令和 6 年 6 月 20 日
堺 市

防災行政無線（同報系）屋外拡声子局整備工事（石津川水系ほか）の設計図書の訂正について（通知）

工事名称：防災行政無線（同報系）屋外拡声子局整備工事（石津川水系ほか）

工 事 名	防災行政無線（同報系）屋外拡声子局整備工事 （石津川水系ほか）		
図 面 名	浜寺中学校（更新）装柱図		
作成年月	令和6年4月		
尺 度	図示	図面番号	037
発 注 者	堺市 危機管理課

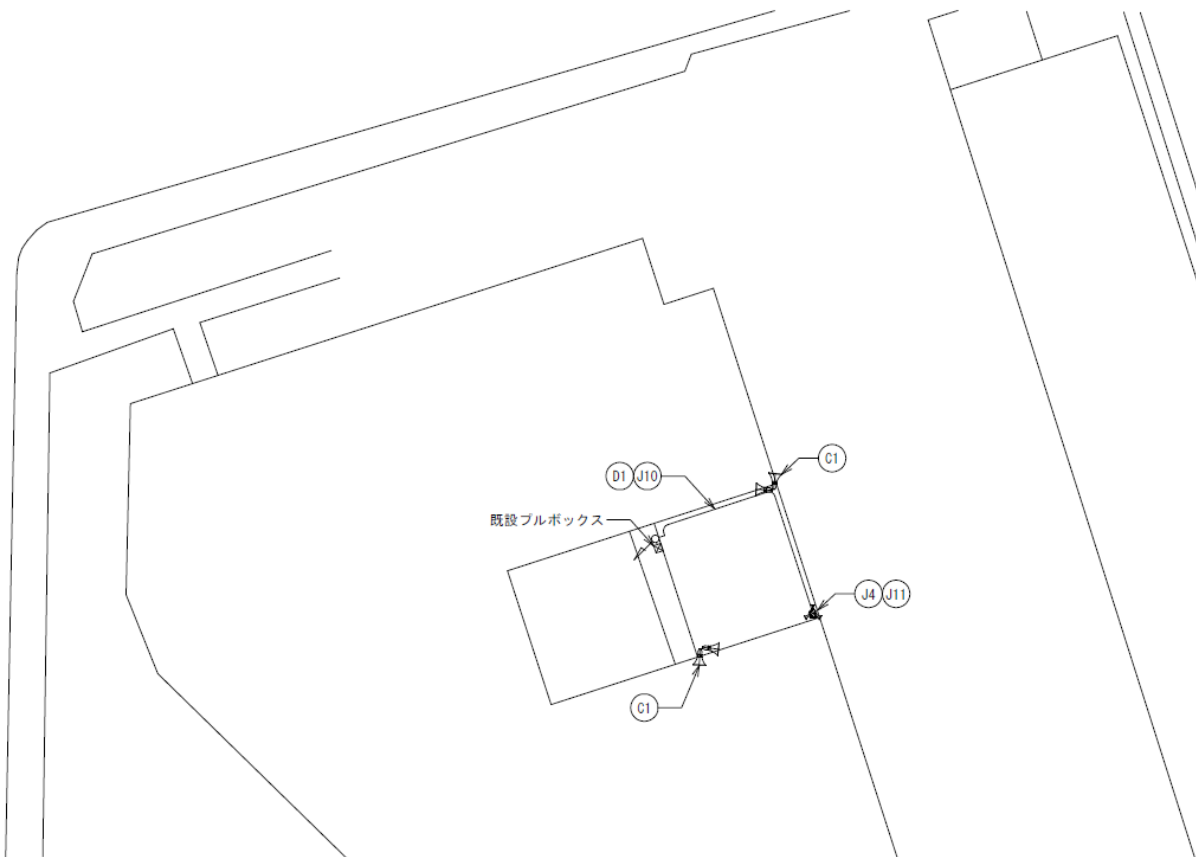
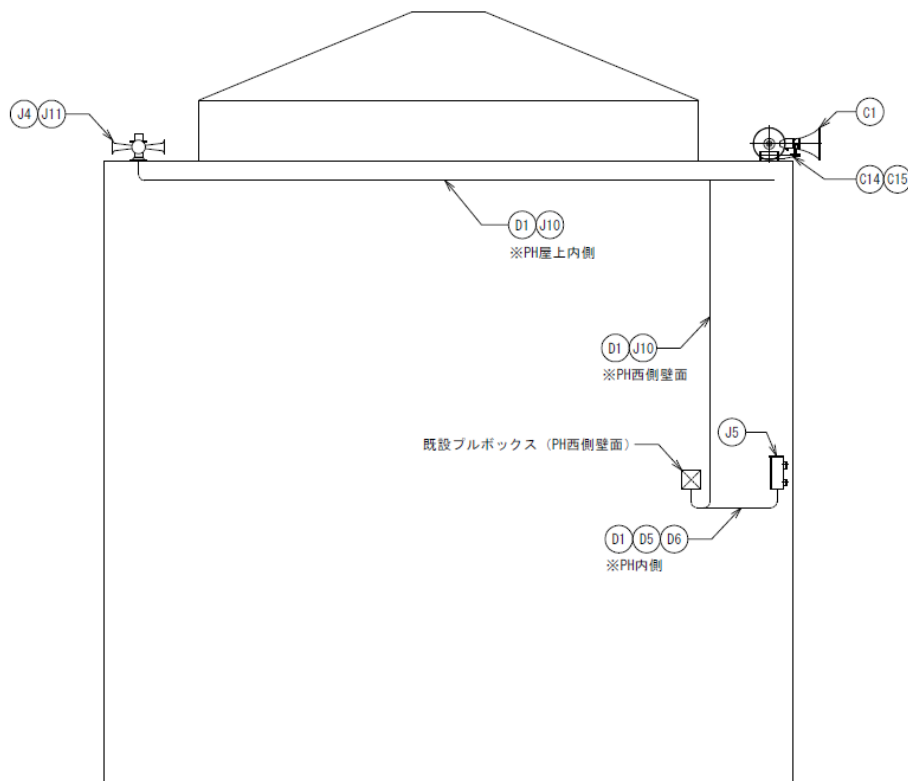
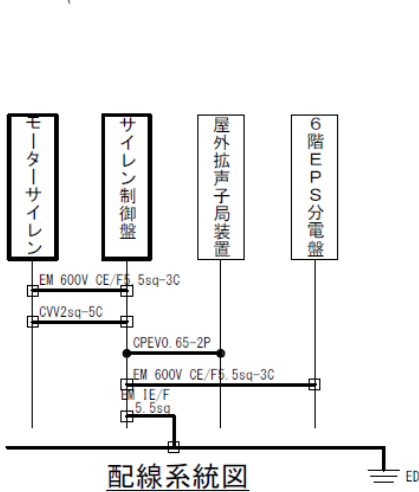
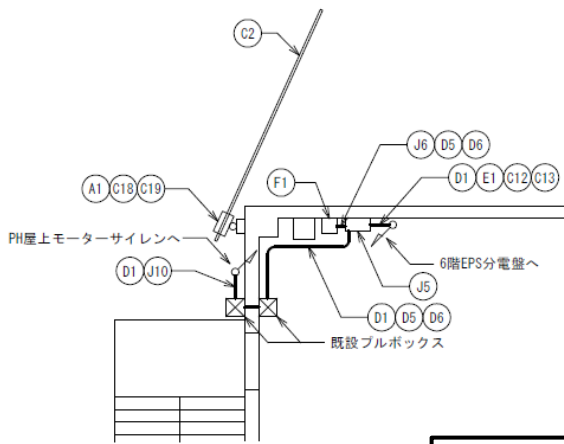
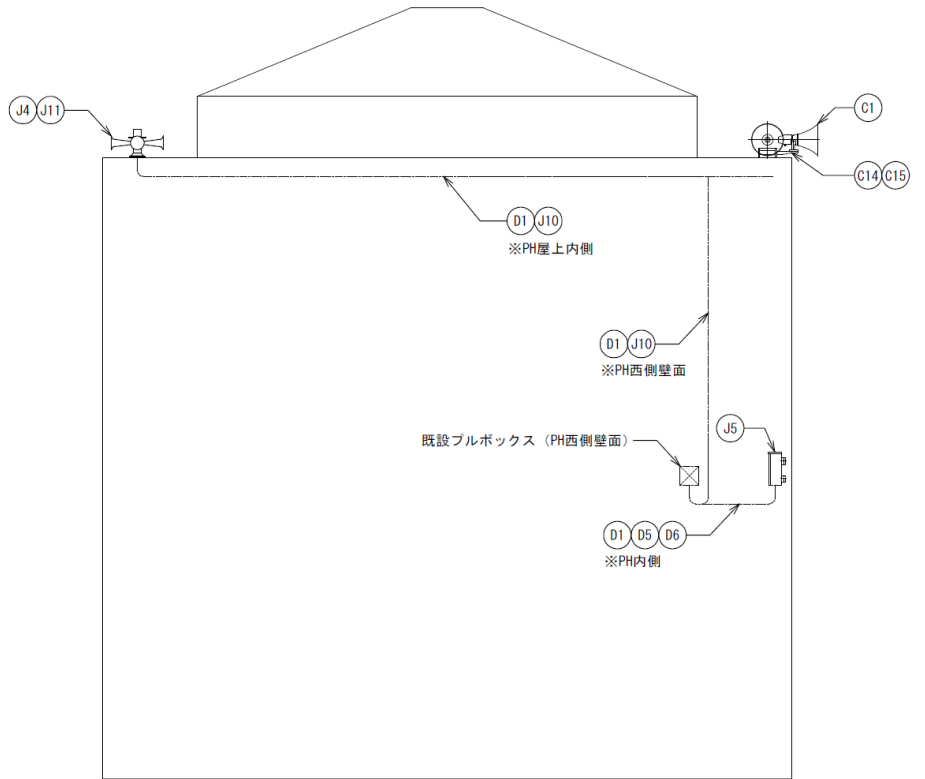
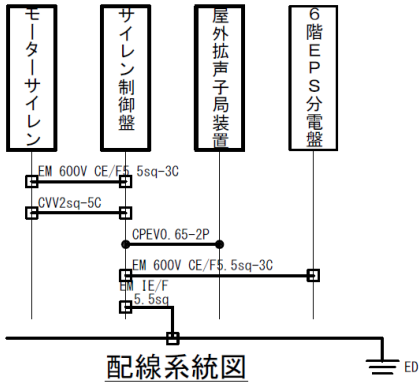
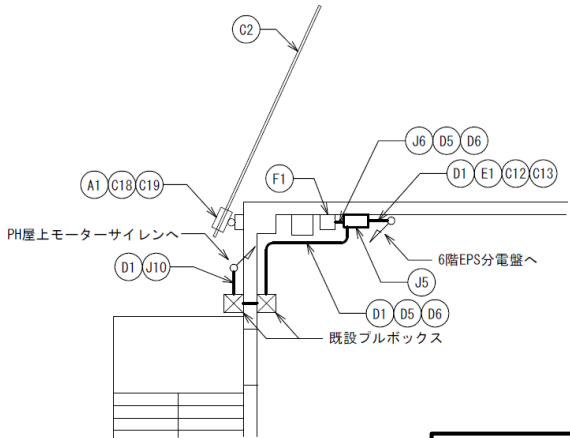
図面No.	図 面 名 称	訂 正 箇 所	誤	正	備考
033	熊野小学校(更新)装柱図	図面内表記内容	D6 防水型防水型ボックスコネクター WBG-24 7個	D6 防水型防水型ボックスコネクター WBG-24 6個	訂正
033	熊野小学校(更新)装柱図	図面内表記内容	J5 サイレン制御盤 3.7kw用 1台 新設	—	削除
033	熊野小学校(更新)装柱図	図面内表記内容	J5 バックアップ電源ユニット	J5 バックアップ電源ユニット サイレン制御盤含む	訂正
033	熊野小学校(更新)装柱図	図面内表記内容	J9 取付バンド 3BD-HD-17 2個 新設	—	削除
033	熊野小学校(更新)装柱図	図面内表記内容	装柱図S=1/100 別紙図面「訂正前」	装柱図S=1/100 別紙図面「訂正後」	訂正
037	浜寺中学校(更新)装柱図	図面内表記内容	F1 屋外拡声受信装置 240W、アンサーバック付 0台 既設	F1 屋外拡声受信装置 240W、アンサーバック付 1台 撤去・新設	訂正
037	浜寺中学校(更新)装柱図	図面内表記内容	—	F3 取付バンド IBT-308 2個 新設	追記
037	浜寺中学校(更新)装柱図	図面内表記内容	装柱図S=1/100 (施工後) 別紙図面「訂正前」	装柱図S=1/100 (施工後) 別紙図面「訂正後」	訂正
041	西区役所(更新)装柱図	図面内表記内容	F1 屋外拡声受信装置 240W、アンサーバック付 0台 既設	F1 屋外拡声受信装置 240W、アンサーバック付 1台 撤去・新設	訂正
047	下の池公園(更新)装柱図	図面内表記内容	C3 スピーカケーブル屋外管内 VCT1.25sq-4C 12m 新設、C3 スピーカケーブル屋外露出 VCT1.25sq-4C 2m 新設	C3 スピーカケーブル VCT1.25sq-4C 14m 新設	訂正

工事名	防災行政無線(同報系)屋外拡声子局整備工事 (石津川水系ほか)		
図面名	下の池公園(更新)装柱図		
作成年月	令和6年4月		
尺度	図示	図面番号	047
発注者	堺市 危機管理課

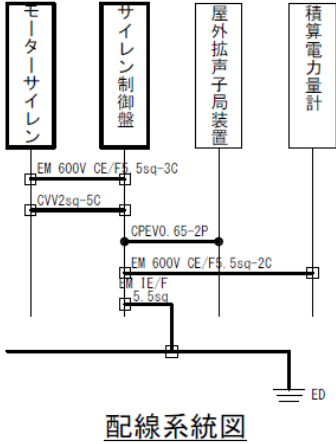
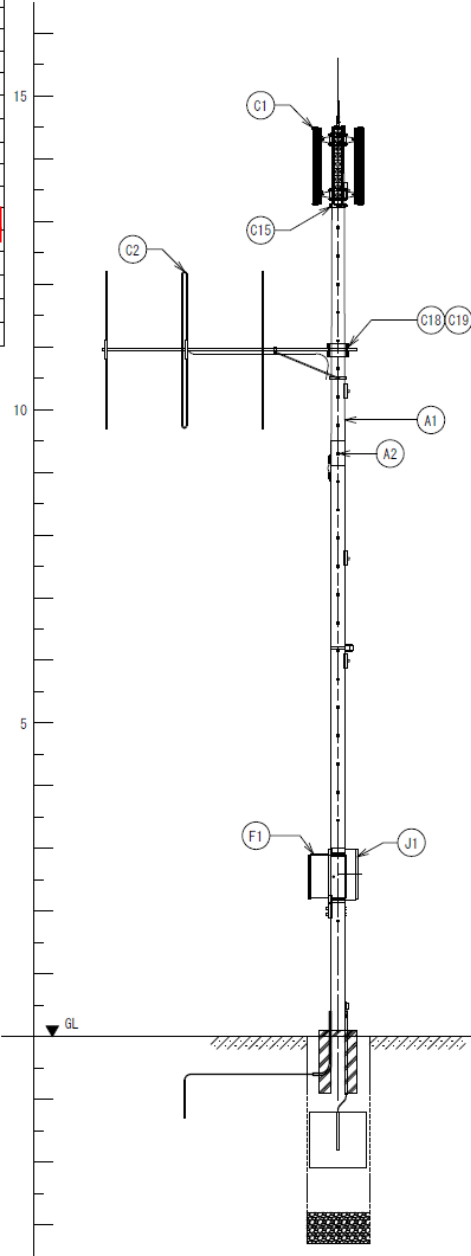
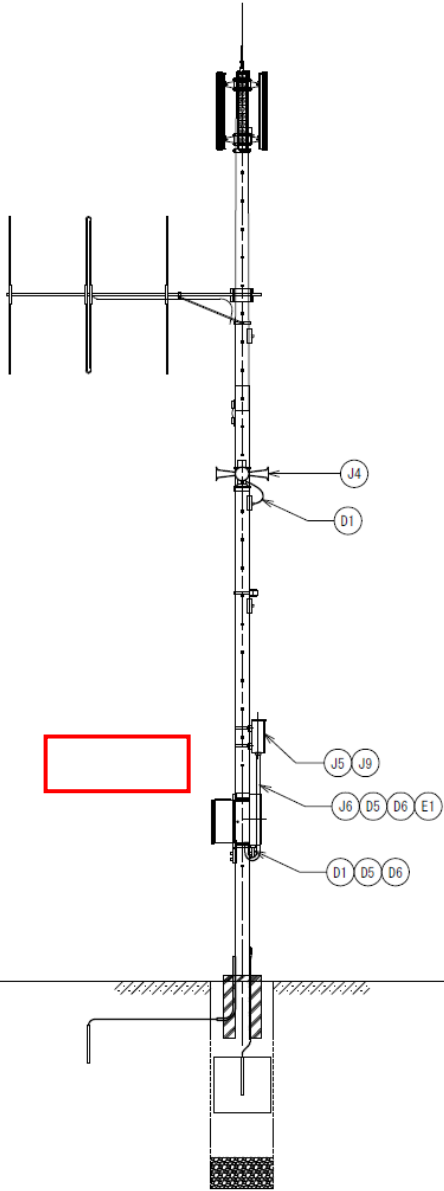
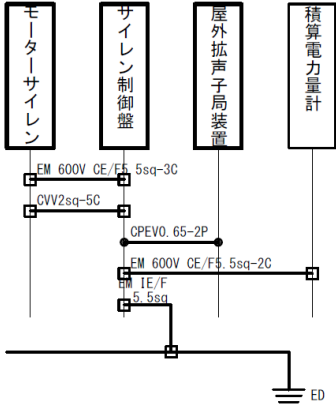
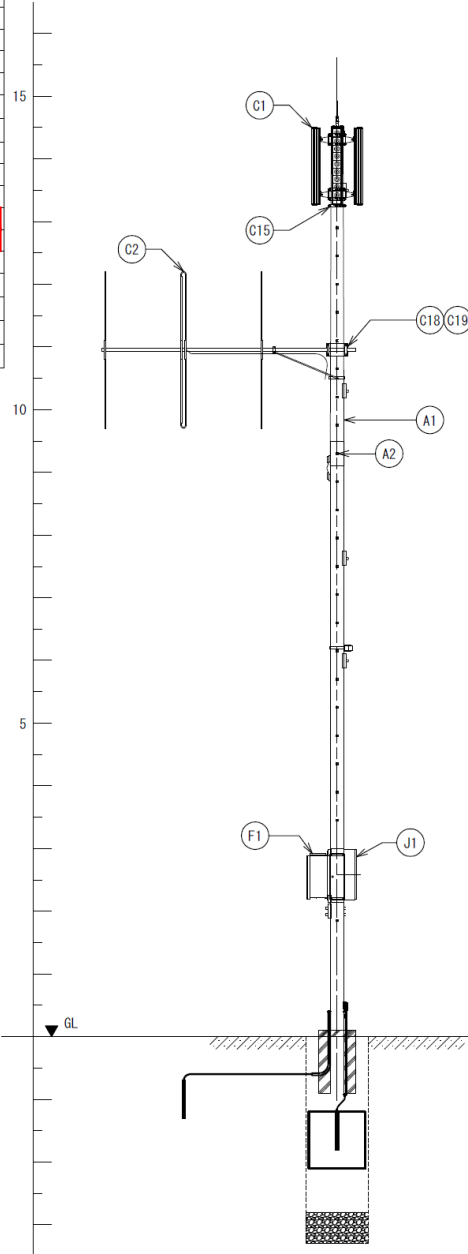
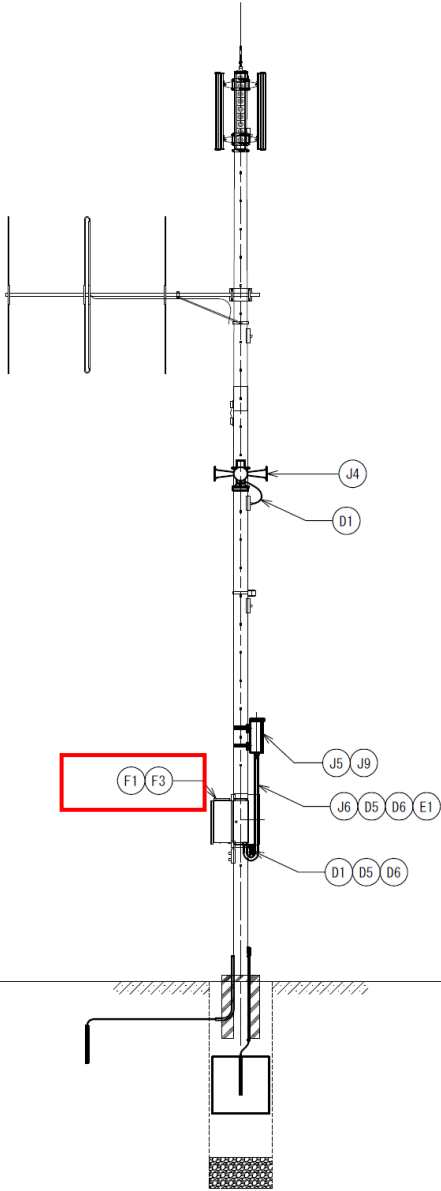
図面No.	図 面 名 称	訂 正 箇 所	誤	正	備考
047	下の池公園(更新)装柱図	図面内表記内容	F1 屋外拡声受信装置(移設) 240W、アンサーバック付 1台 新設・移設	F1 屋外拡声受信装置 240W、アンサーバック付 1台 新設	訂正
051	美木多上公園(更新)装柱図	図面内表記内容	F1 屋外拡声受信装置 240W、アンサーバック付 0台 既設	F1 屋外拡声受信装置 240W、アンサーバック付 1台 撤去・新設	訂正
051	美木多上公園(更新)装柱図	図面内表記内容	—	F3 取付バンド IBT-308 2個 新設	追記
051	美木多上公園(更新)装柱図	図面内表記内容	装柱図S=1/100 (施工後) 別紙図面「訂正前」	装柱図S=1/100 (施工後) 別紙図面「訂正後」	訂正
055	檜尾(更新)装柱図	図面内表記内容	F1 屋外拡声受信装置 240W、アンサーバック付 0台 既設	F1 屋外拡声受信装置 240W、アンサーバック付 1台 撤去・新設	訂正
055	檜尾(更新)装柱図	図面内表記内容	—	F3 取付バンド IBT-308 2個 新設	追記
055	檜尾(更新)装柱図	図面内表記内容	装柱図S=1/100 (施工後) 別紙図面「訂正前」	装柱図S=1/100 (施工後) 別紙図面「訂正後」	訂正
063	柵緑地北(更新)装柱図	図面内表記内容	F1 屋外拡声受信装置 240W、アンサーバック付 0台 既設	F1 屋外拡声受信装置 240W、アンサーバック付 1台 撤去・新設	訂正
063	柵緑地北(更新)装柱図	図面内表記内容	—	F3 取付バンド IBT-308 2個 新設	追記
063	柵緑地北(更新)装柱図	図面内表記内容	装柱図S=1/100 (施工後) 別紙図面「訂正前」	装柱図S=1/100 (施工後) 別紙図面「訂正後」	訂正
